STANOWISKO INWESTORA NA POTRZEBY TRANSGRANICZNEJ OCENY ODDZIAŁYWANIA NA ŚRODOWISKO

przedsięwzięcia polegającego na budowie i eksploatacji pierwszej
w Polsce Elektrowni Jądrowej o mocy elektrycznej do 3 750 MWe,
na obszarze gmin: Choczewo lub Gniewino i Krokowa

Odpowiedź Inwestora na stanowisko Strony austriackiej z dnia 14 grudnia 2022 r.,
znak: 2022-0.888.555, przesłane przez Federalne Ministerstwo ds. Ochrony
Klimatu, Środowiska, Energii, Mobilności, Innowacji i Technologii do przekazanego
w dniu 16 września 2022 r. Raportu OOŚ

Data opracowania: 21 kwietnia 2023 r.

Rysunek 1. Etapy cyklu życia EJ

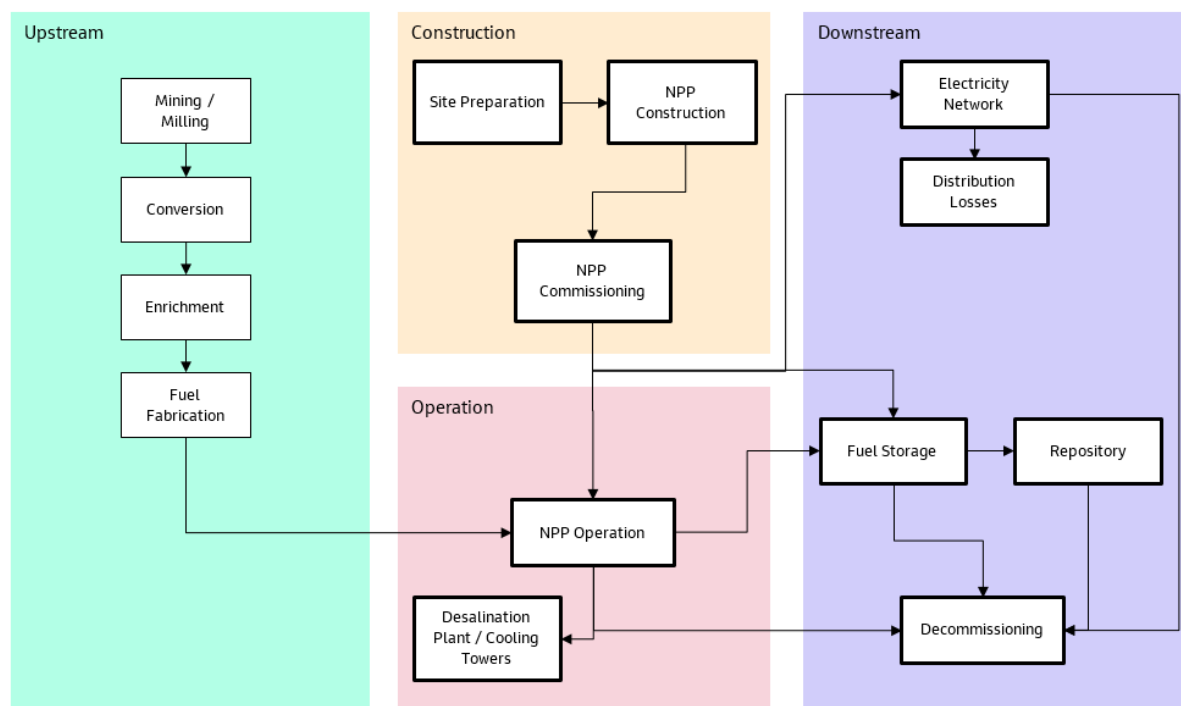
2. Czy dane dotyczące emisji CO₂ obejmują również wpływ wydobycia i przetwarzania uranu na środowisko?

Dane dotyczące emisji CO₂ obejmują również etapy wydobycia oraz przetwarzania uranu. Informacje na temat emisji CO₂ z procesu wydobycia i przetwarzania uranu zawarto w Części 1 „Wstęp” Dokumentacji Transgranicznej, w Rozdziale 4. „Opis cyklu paliwa jądrowego”.

Analizy emisji CO₂ wykonano zgodnie z normami ISO dla całego cyklu życia elektrowni jądrowej (dalej: EJ). Na Rysunku 1 przedstawiono wszystkie etapy cyklu życia EJ i elementy cyklu paliwowego, w tym wydobycie i przetwarzanie uranu, które zostały uwzględnione przy ocenie śladu węglowego EJ dla każdej z potencjalnych lokalizacji.

Rysunek 1. Mapa lokalizacji wykonanych profili sejsmicznych w projekcie Badania geofizyczne głębokiego podłoża na tle archiwalnych linii sejsmicznych 2D i zdjęć sejsmicznych 3D

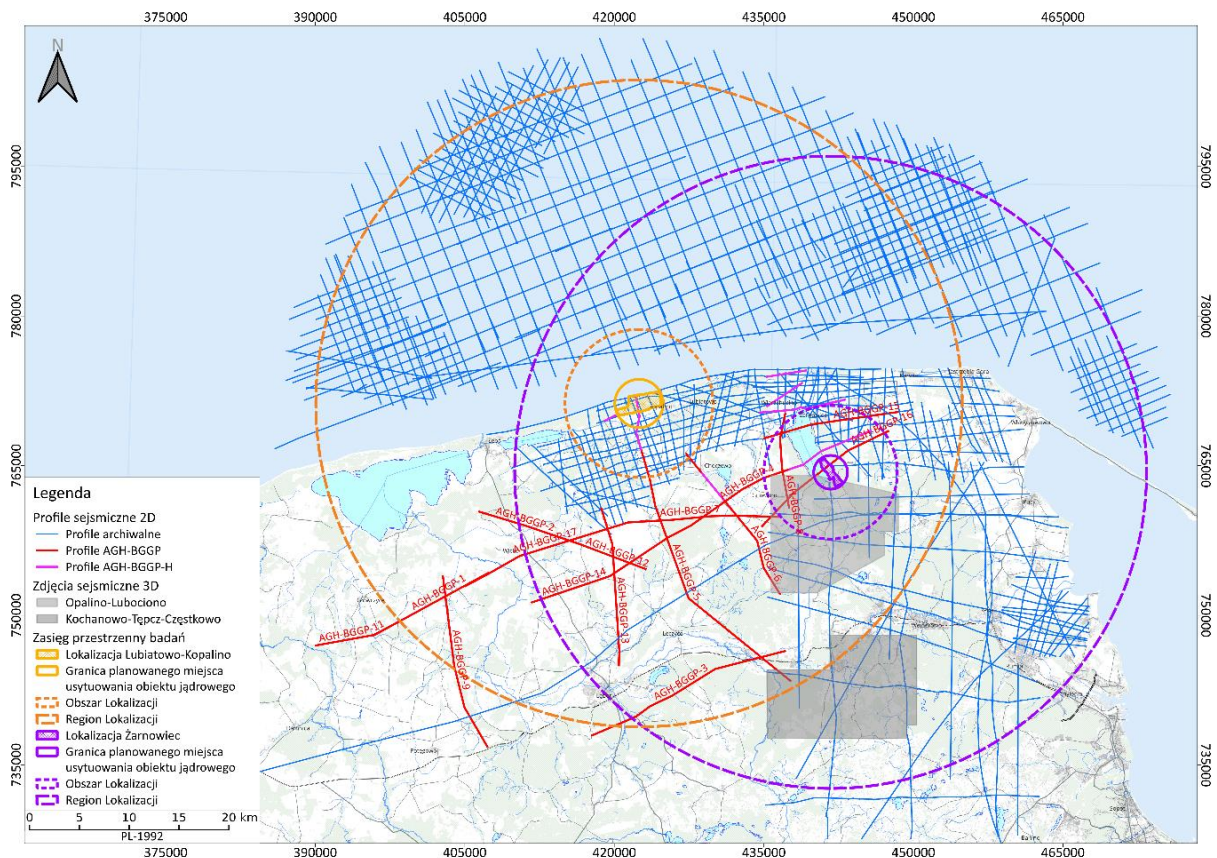
12. W Raporcie OOS w Części 2, 2022, s. 84, w odniesieniu do tzw. Rynny Żarnowieckiej zauważono, że starsze uskoki w podłożu mogły wywołać osiadanie terenu, a tym samym ułatwić erozję lodowcową przez lądolód plejstoceniowy. Ustalony związek może wskazywać na plejstoceniową aktywność uskoków. Jakie badania przeprowadzono w lokalizacjach w Żarnowcu i Lubiawie-Kopalinie, aby wykluczyć aktywne uskoki? Jakie badania paleosejsmologiczne zostały przeprowadzone?

W celu wykluczenia występowania aktywnych uskoków w lokalizacjach Żarnowiec i Lubiawo-Kopalino przeprowadzono szereg badań studyjnych i terenowych. W latach 2017-2022 zrealizowano projekt pn. „Badania geofizyczne głębokiego podłoża”, w wyniku którego zweryfikowano aktywność uskokową w odległości 30 km od rozważanych lokalizacji oraz obliczono hazard sejsmiczny metodą probabilistyczną. Ponadto do oceny aktywności sejsmicznej i zagrożenia sejsmicznego wykorzystano wyniki ciągłego monitoringu sejsmicznego wykonującego nieprzerwany pomiar od 1 marca 2016 r.

W celu rozpoznania głębszego podłoża pozyskano archiwalne profile sejsmiki refleksyjnej 2D w ilości 4670 km, archiwalne zdjęcia sejsmiki 3D w ilości 253 km² oraz dane z głębokich otworów wiertniczych. W miejscach, w których nie było wystarczającego pokrycia danymi archiwalnymi, w latach 2018 – 2019 r. przeprowadzono terenowe badania sejsmiki 2D w ilości 255 km. Dodatkowo w 2020 r. w obszarach wytypowanych na podstawie wstępnych wyników interpretacji sejsmiki głębokiej, w celu wykluczenia kontynuacji dyslokacji z głębokiego podłoża lub w obszarach dyskusyjnych, takich jak rynna jeziora Żarnowieckiego, zaprojektowano i wykonano 41 km profili wysokorozdzielczej sejsmiki 2D. Na rycinie poniżej zaprezentowano zakres danych sejsmicznych wykorzystanych w projekcie. Kolorem czerwonym zaznaczono profile 2D pomierzone w ramach badań terenowych. Kolorem różowym zaznaczone są profile wysokorozdzielcze – 4 takie profile przechodziły przez rynnę Jeziora Żarnowieckiego.
